◆リモデル給水露出を排水心200へ変更する場合
【CS989BM→CS989BF／CS989BHM→CS989BHFへ変更】

2020.01.21

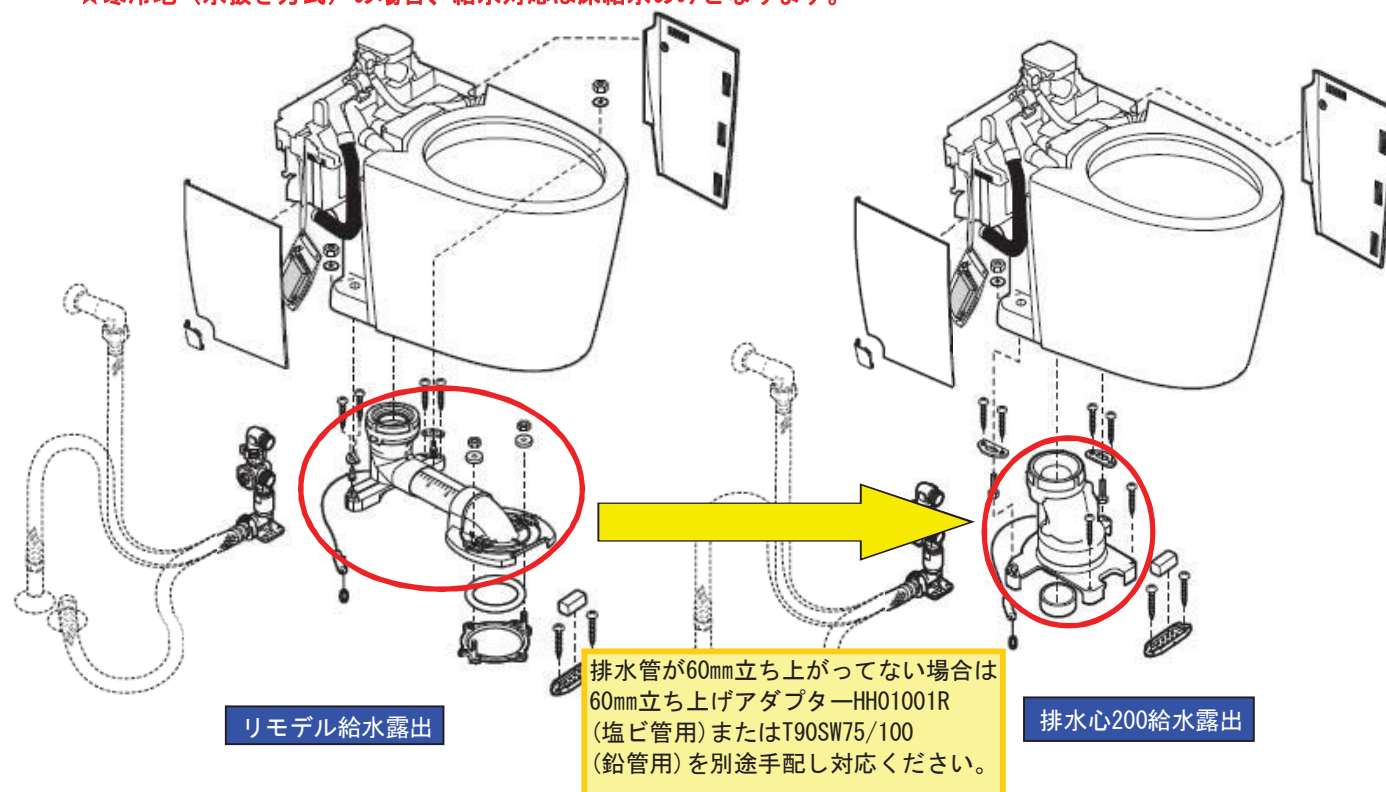
★寒冷地（水抜き方式）の場合、給水対応は床給水のみとなります。

★止水栓、前固定具類、すっきりパネル等は既存品を流用ください。

名称	部品図	補修品番	希望小売価格 (税込価格)	個数	備考
ソケット 取替ユニット (床排水)	排水ソケット 六角ボルト ワッシャー 止め金具 ナット 木ねじ(排水ソケット用) 注意書ラベル 位置決めシート	HH02114	¥ 8,000 (¥ 8,800)	1	施工説明書同梱 注意書ラベル付 (製品品番ラベルの 横に貼り付けてく ださい) 詳細は同梱の施工 説明書を参照くだ さい。
